Licitación Pública de la Obra:

“Reforma y ampliación del servicio de SIES - Edificio CEMAR -
Rosario - Dpto. Rosario”

CIRCULAR ACLARATORIA N° 2 (SIN CONSULTA)

UNIFILAR SIES

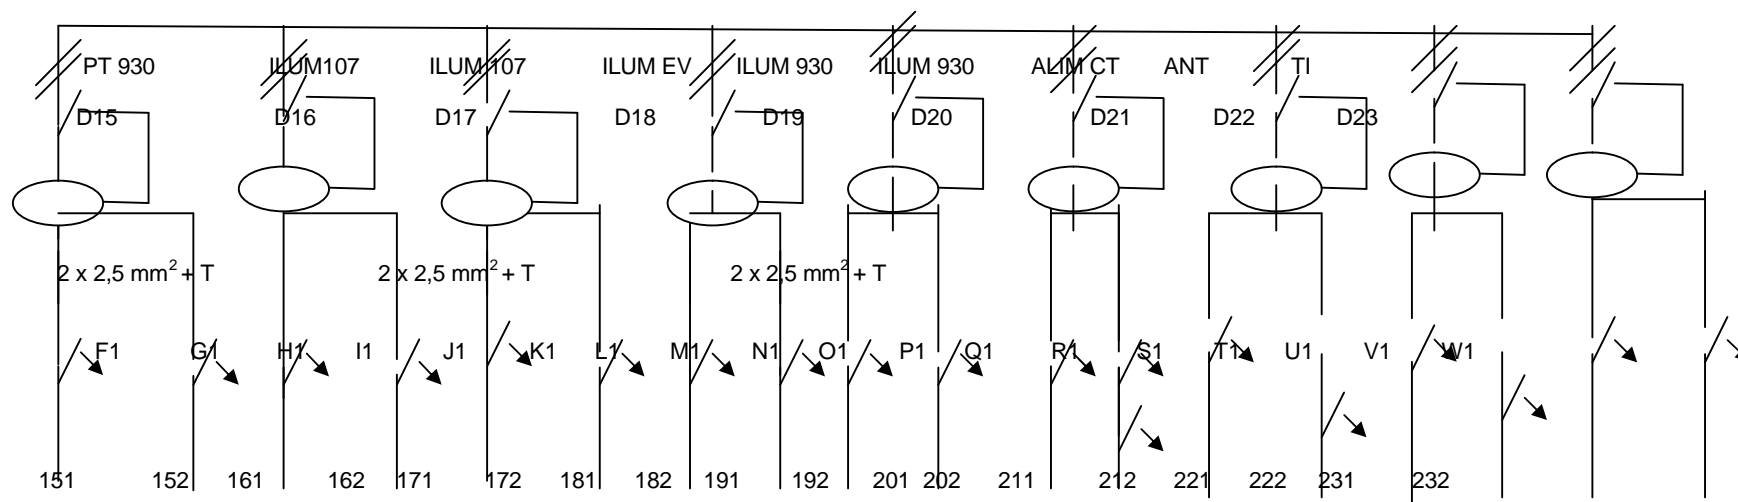
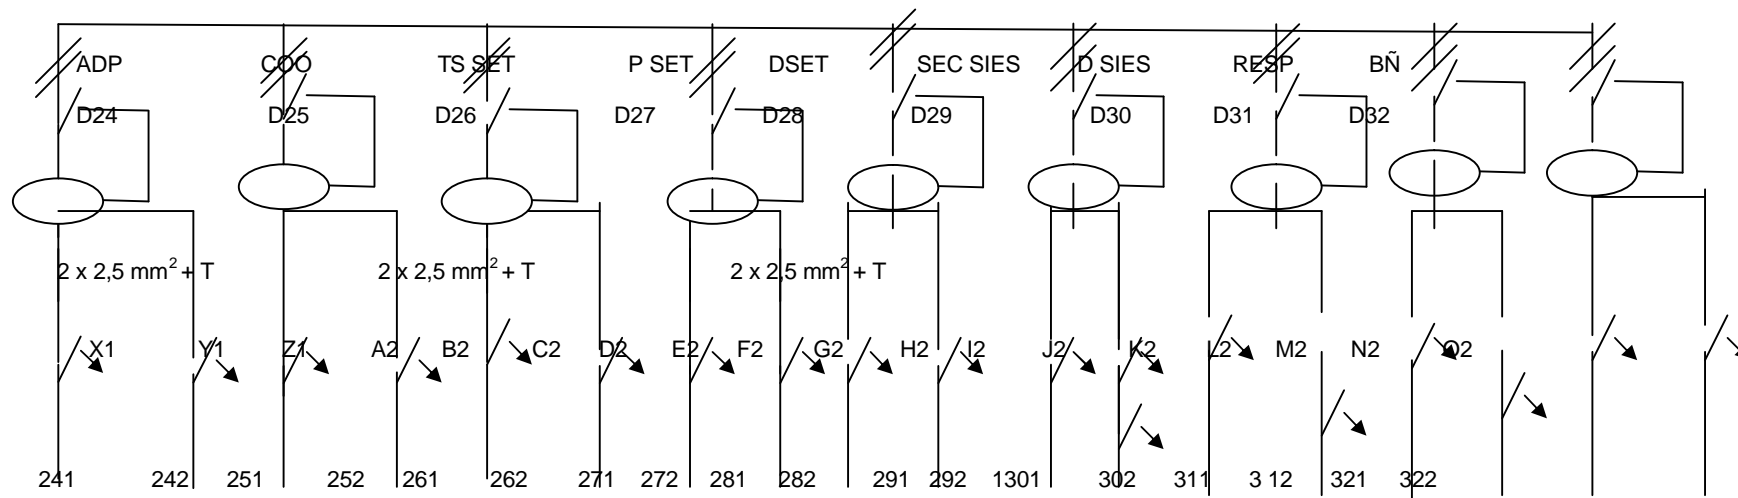
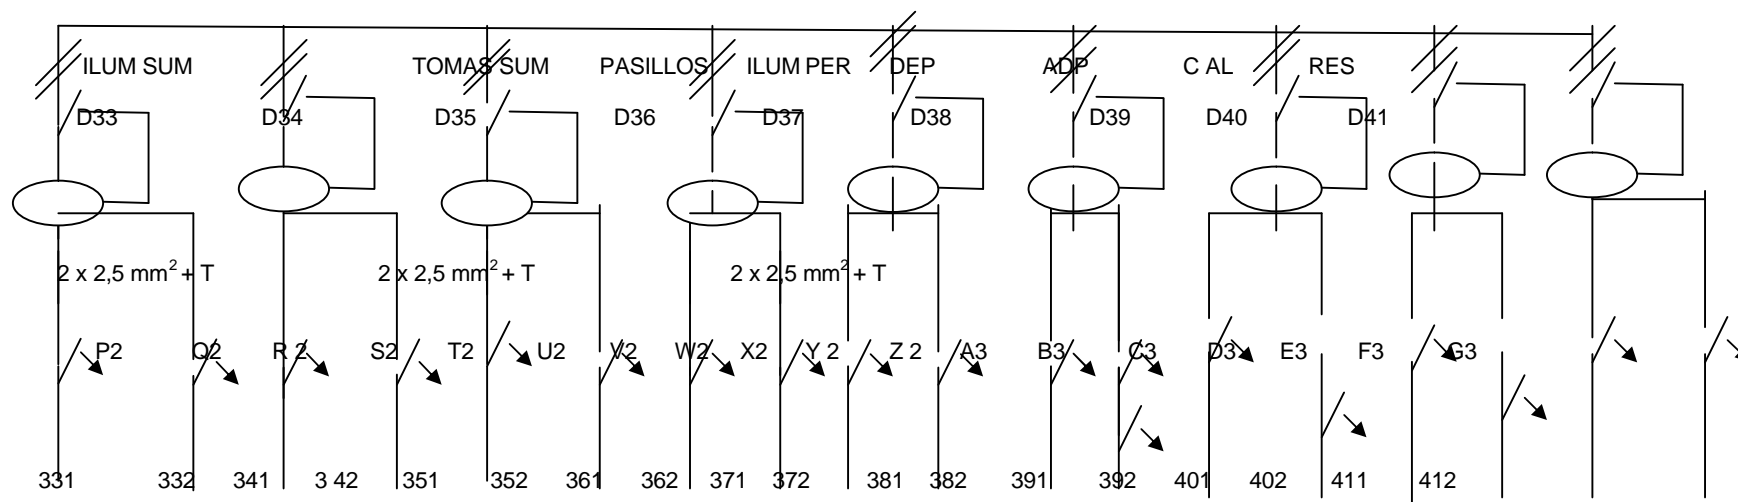
Se comunica por este medio a los Señores Oferentes de la Licitación de referencia, que se incorpora información ampliatoria vinculada al Diagrama Unifilar de la obra, sin influir en el Cómputo y Presupuesto:

BARRAS DE COBRE DE 40 mm x 5 mm x 850mm

BARRAS DE COBRE DE 40 mm x 5 mm x 850mm

BARRAS DE COBRE DE 40 mm x 5 mm x 850mm
